juillet 2023

NOTE COMPLÉMENTAIRE – MODIFICATION DU PLAN DE MASSE

Projet de centrale photovoltaïque au sol de Chevagnes (03)

Carte 5 : Compatibilité du projet photovoltaïque modifié avec les règles d'urbanisme

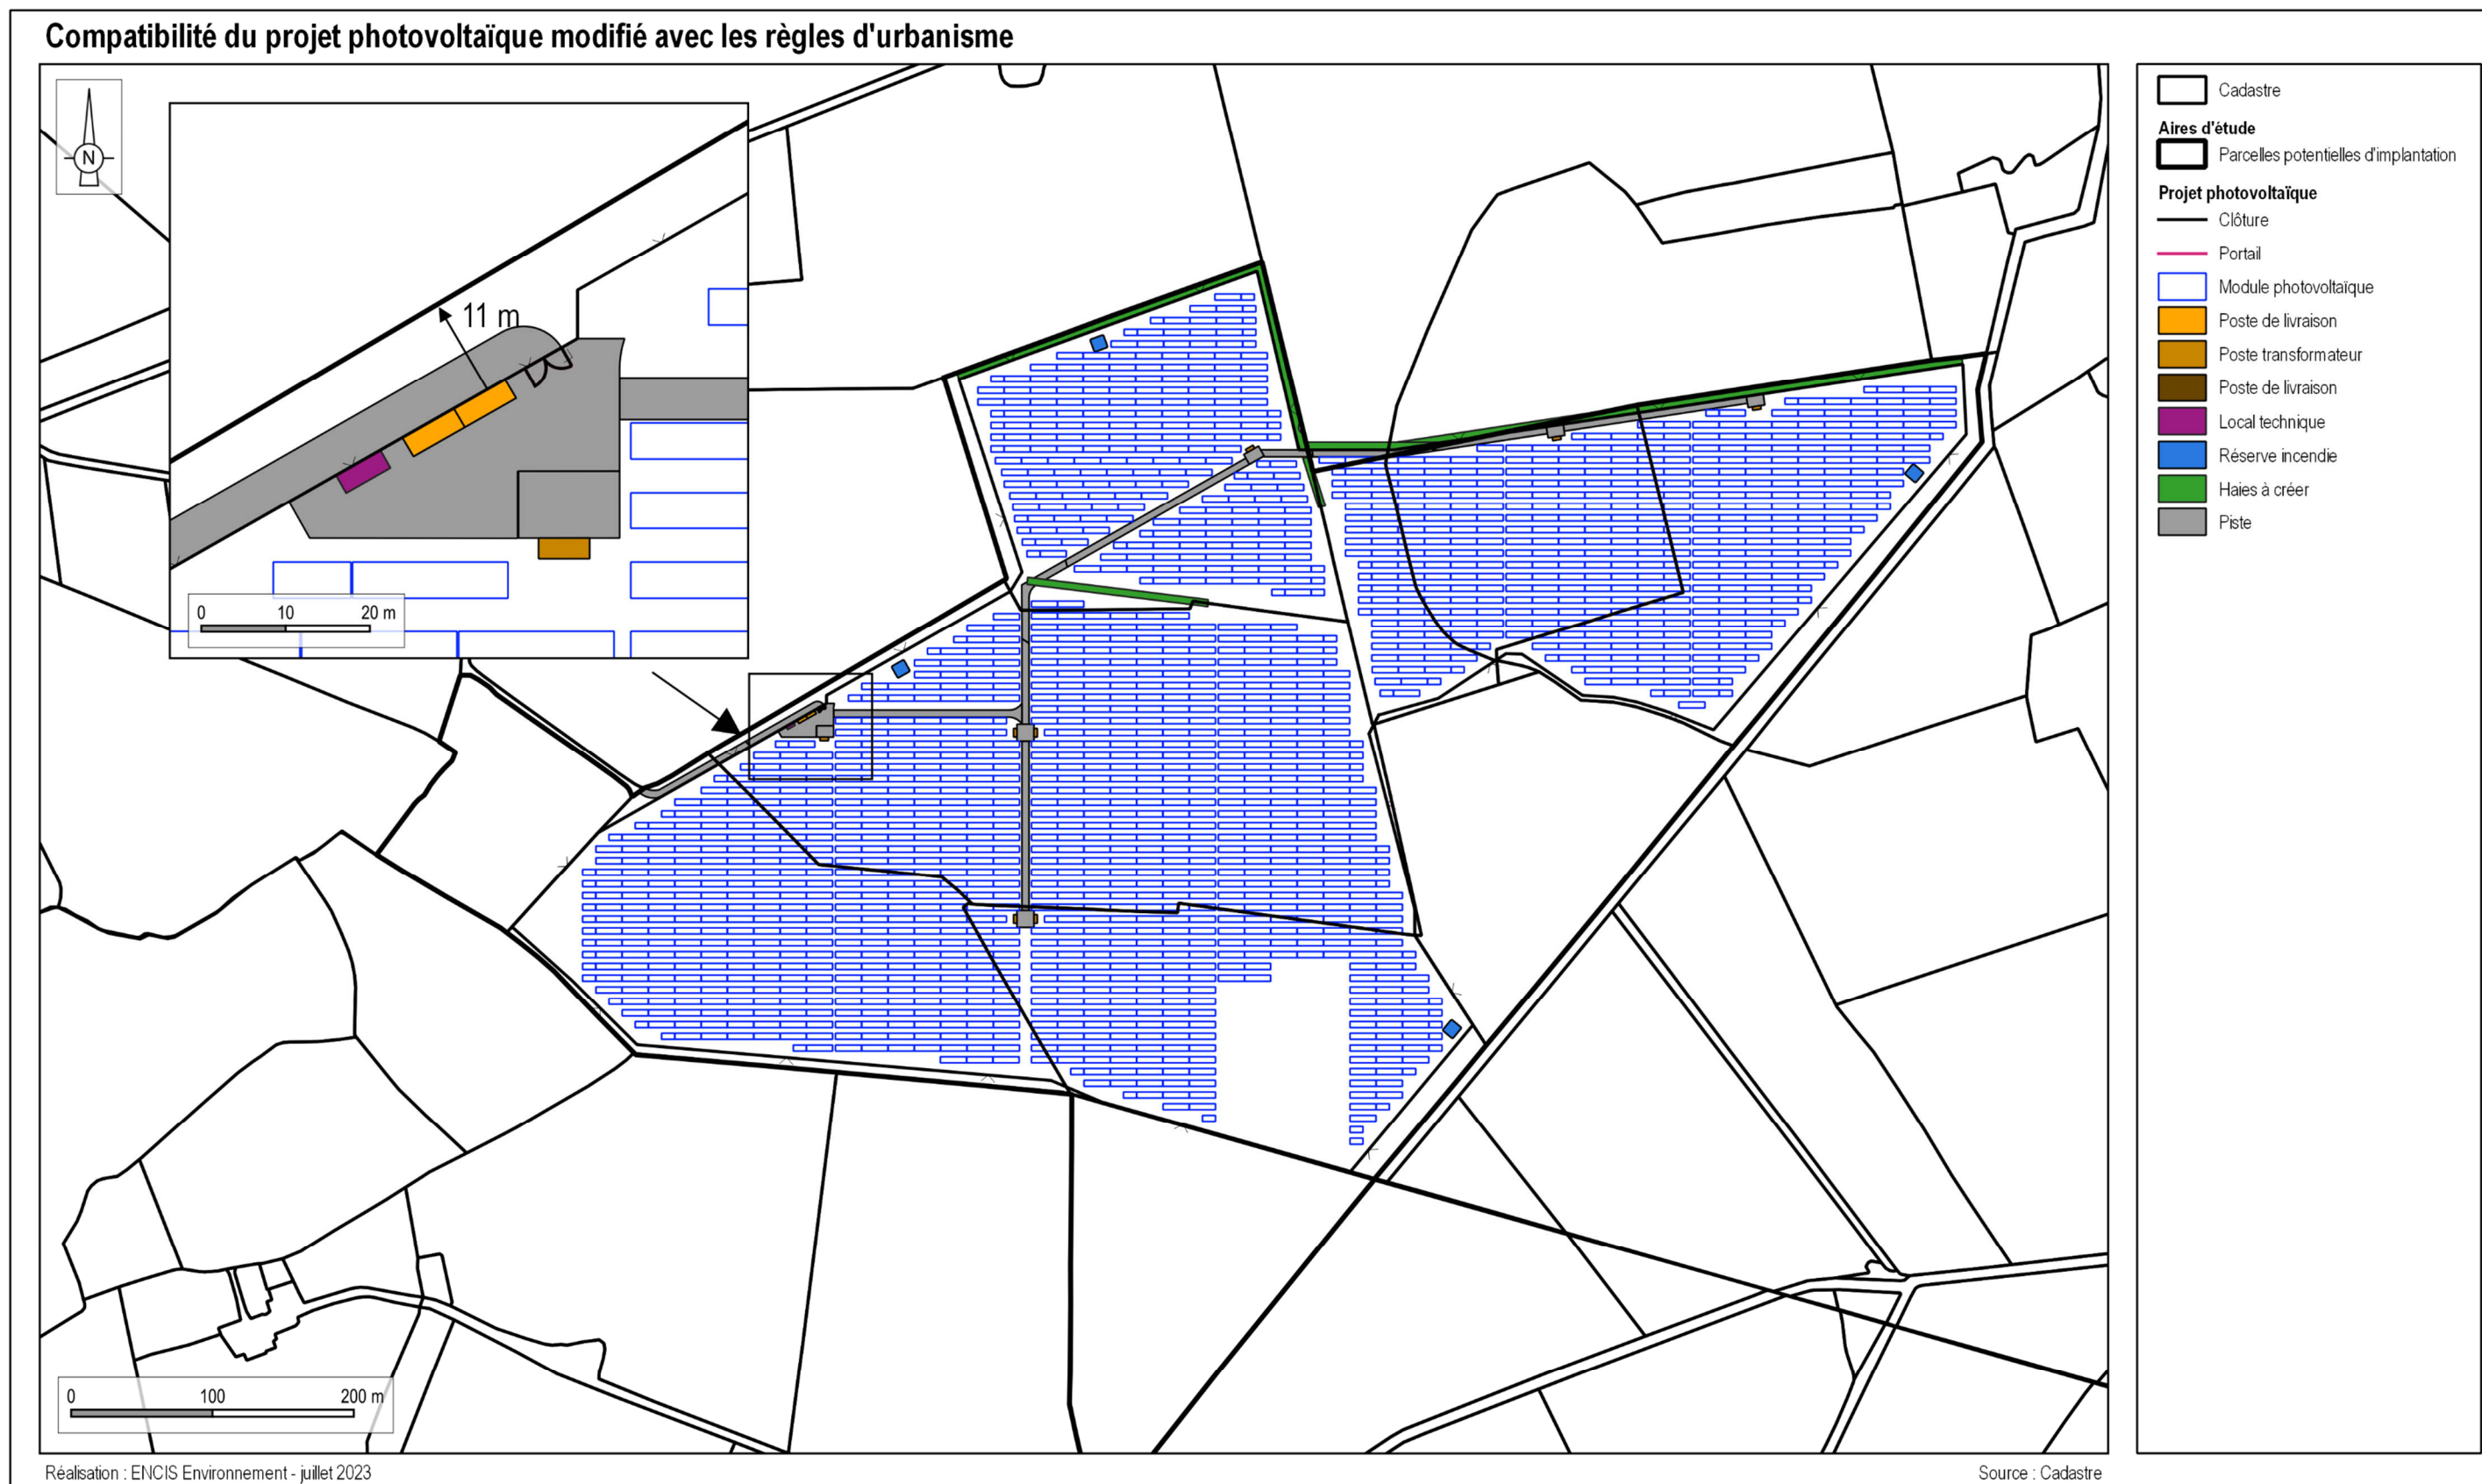
La commune accueillant le projet photovoltaïque, Chevagnes, n'est pas dotée de document d'urbanisme. Elle est donc soumise au Règlement National d'Urbanisme (RNU). Les modifications du plan de masse concernent la disposition des tables dans l'emprise du site, mais n'entraîne pas de déplacement de pistes. Certains postes de transformation et citerne incendie sont déplacés (au maximum de 20 mètres), tout en restant dans l'enceinte initiale du projet. Le local technique le plus proche d'une limite séparative est toujours celui situé à l'entrée du parc, à une distance de 11 mètres (cf. Carte 5).

De fait, le projet modifié reste compatible avec les règles d'urbanisme applicables.
